La società proponente MULINI DI CEDOGNO Srl ha ottenuto con Determinazione Dirigenziale n. 2062 del 4 novembre 2024 dalla Regione Emilia-Romagna il Provvedimento Autorizzatorio Unico comprensivo del provvedimento di VIA, ai sensi della L.R. 4/2018, per la costruzione e l'esercizio di un impianto idroelettrico sul T. Enza denominato "Cedogno".

Attualmente si vuole proporre ulteriori modifiche, tra cui la realizzazione di difese spondali di cui la presente relazione.

#### 4 DESCRIZIONE DELLE DIFESE SPONDALI IN VARIANTE AL PROGETTO

Figura 1: Ubicazione delle difese spondali in variante al progetto (in rosso)

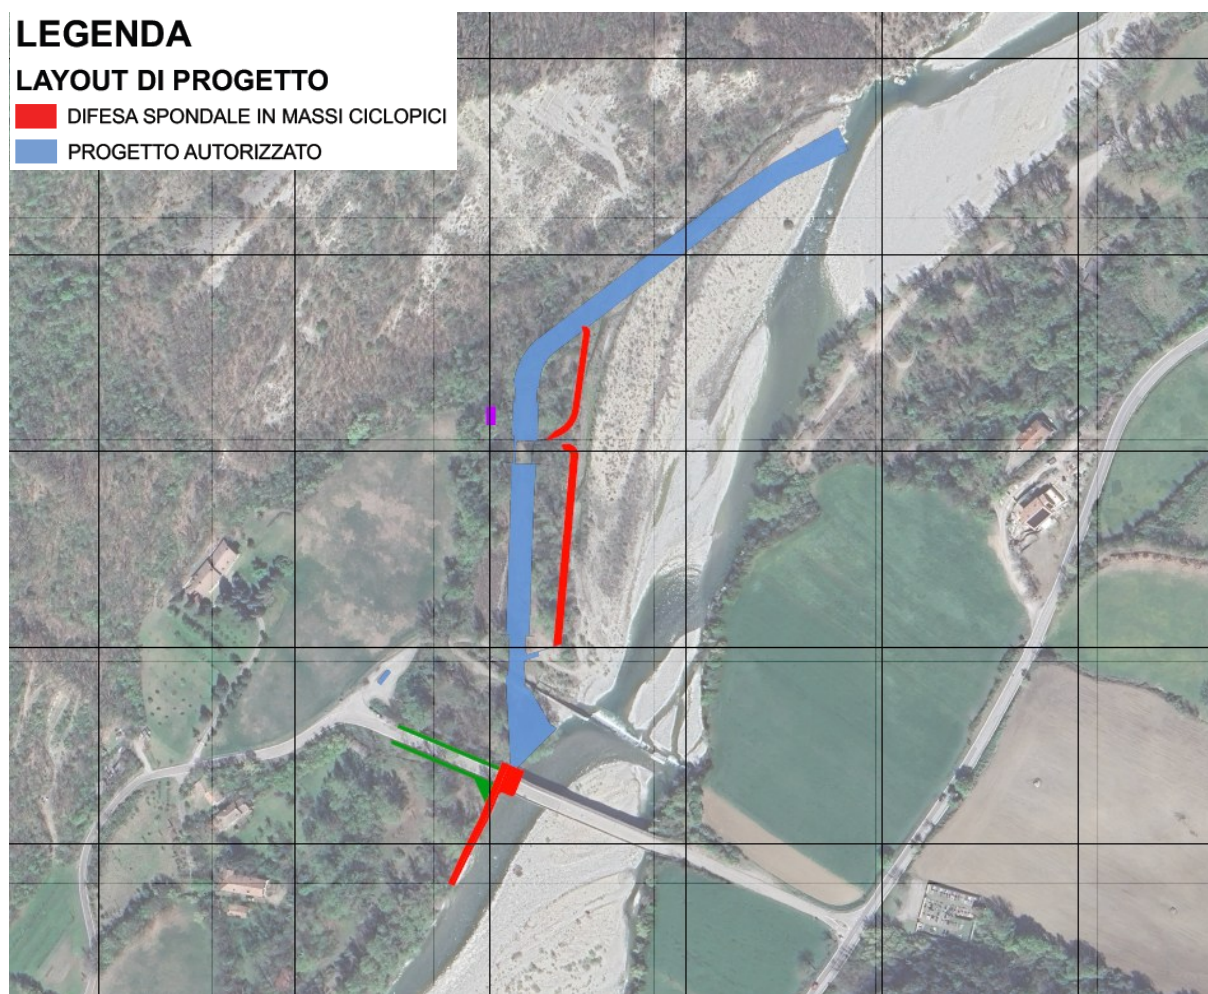
Si riporta di seguito un'immagine aerea con l'ubicazione delle difese spondali in variante al progetto (in rosso).

Figura 2: Stralcio planimetrico delle difese spondali in variante al progetto da realizzare a monte della briglia (in rosso)

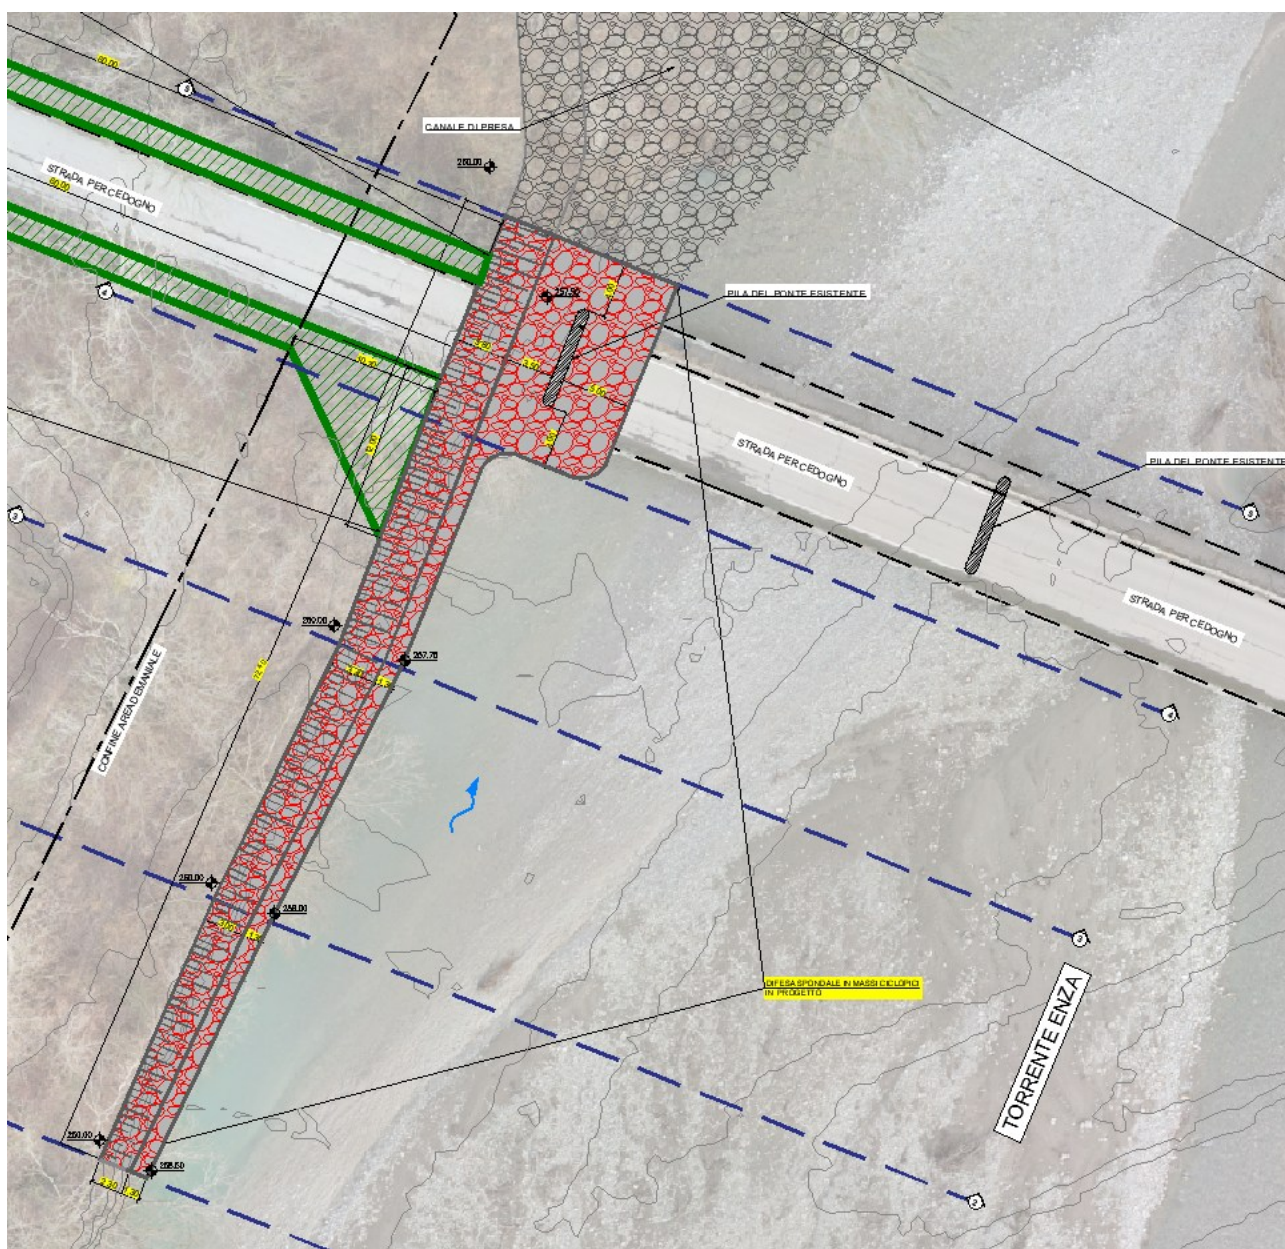
- **Realizzazione di una difesa spondale in sinistra idraulica in massi ciclopici della lunghezza di circa 72 m a monte della briglia**

Figura 3: Sezione 4 sponda sinistra alveo – Intervento 1 (Stato di progetto)

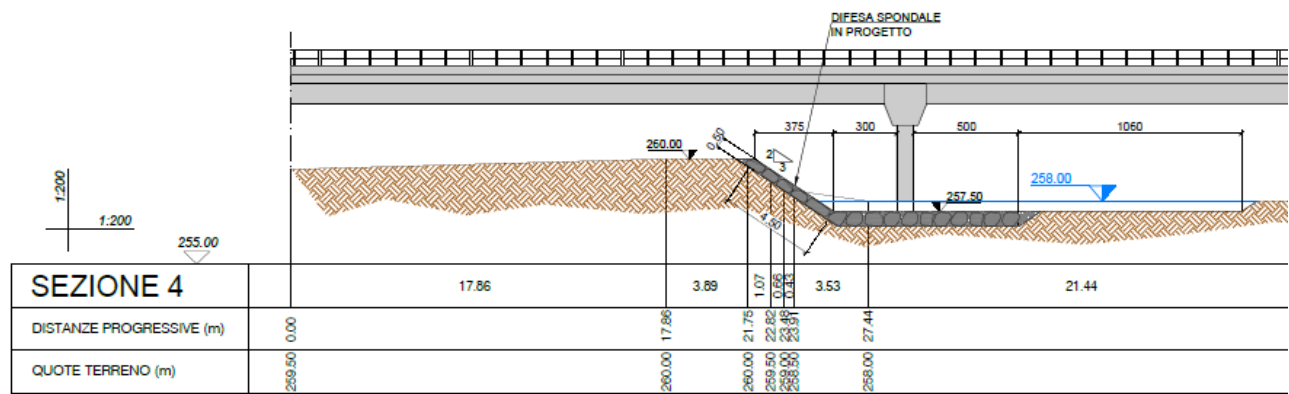
Nella Tavola “STATO DI PROGETTO SEZIONI SPONDA SINISTRA ALVEO – INTERVENTO 1” sono rappresentate le sezioni relative alla difesa spondale in variante al progetto a monte della briglia. Di seguito si riporta un estratto contenente i dettagli della sponda e dell’alveo in prossimità della pila del ponte, di cui il progetto propone la consolidazione del fondo mediante la posa di massi ciclopici. Rispetto allo stato di fatto rilevato, il progetto propone come quota finita sopra il masso - 0,5 m. La scarpata morfologica viene tenuta della stessa geometria.

Figura 4: stralcio planimetrico con l'indicazione delle due difese spondali in variante al progetto (in rosso)

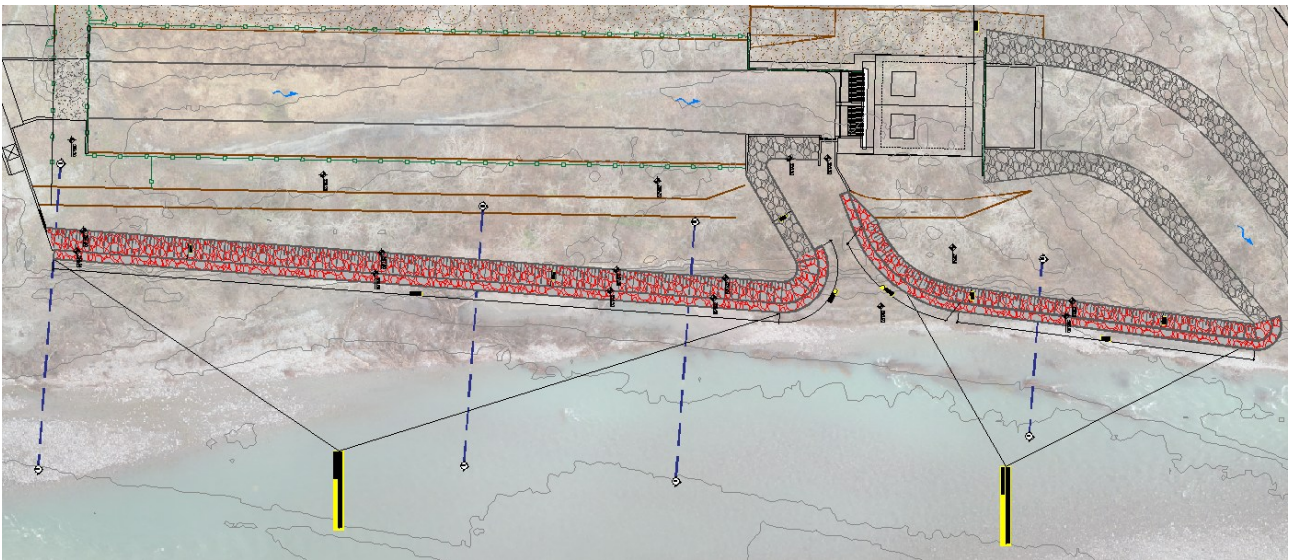
- Realizzazione di due difese spondali in sinistra idraulica in massi ciclopici della lunghezza di 114 m e di 61 m circa

Figura 5: Sezione 7 sponda sinistra alveo – Intervento 2 (Stato di progetto)

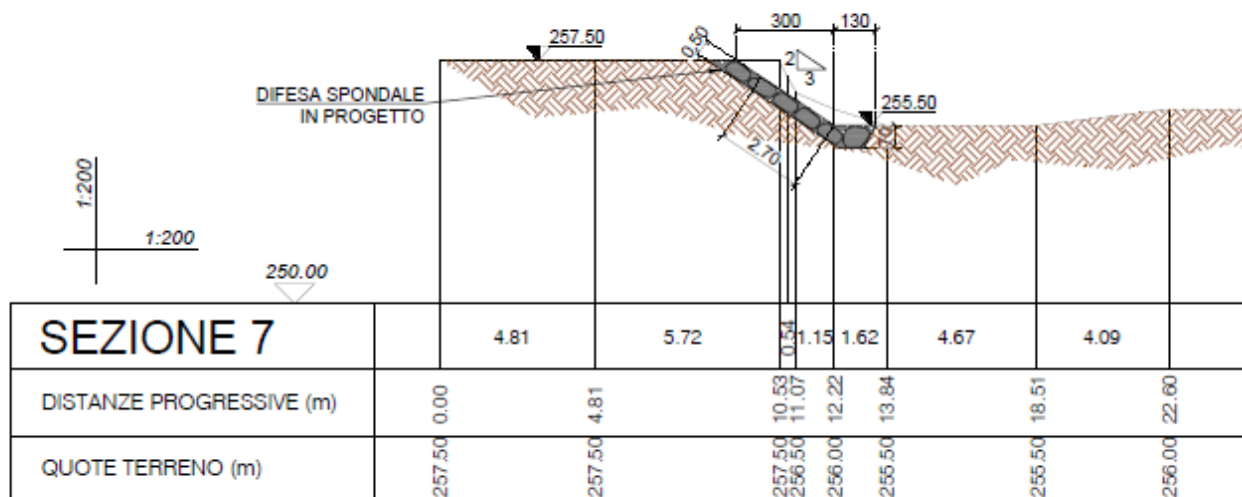
Nella Tavola “STATO DI PROGETTO SEZIONI SPONDA SINISTRA ALVEO – INTERVENTO 2” sono rappresentate le sezioni relative alle difese spondali in variante al progetto a valle della briglia. Queste verranno realizzate tutte in scavo (berma e mantellata) garantendo il mantenimento dell’attuale morfologia della sponda e dell’alveo.
